改善箇所説明図

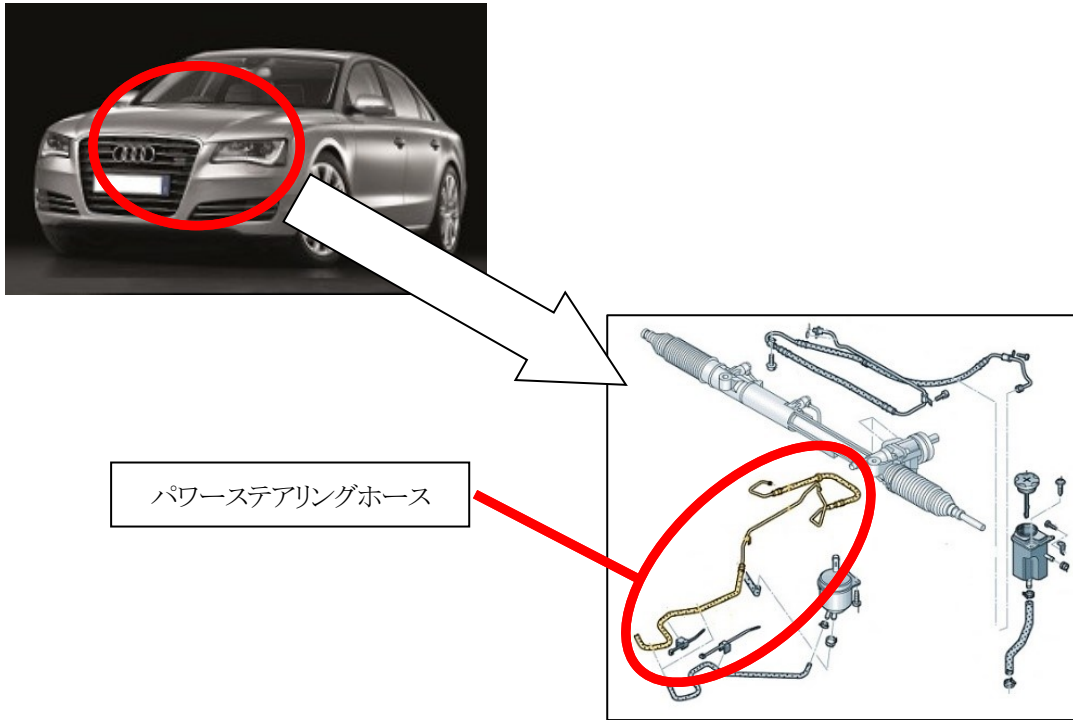
基準不適合発生箇所

低圧側パワーステアリングホースにおいて、製造工程管理が不適切なため、当該ホースの長さが短くなっているものがある。そのため、取り回し角度が大きくなることで車両振動等により当該ホースが損傷し、最悪の場合、パワーステアリングオイルが漏れ、ハンドルの操舵力が増大するおそれがある。

改善の内容

全車両、パワーステアリングホースを良品に交換する。
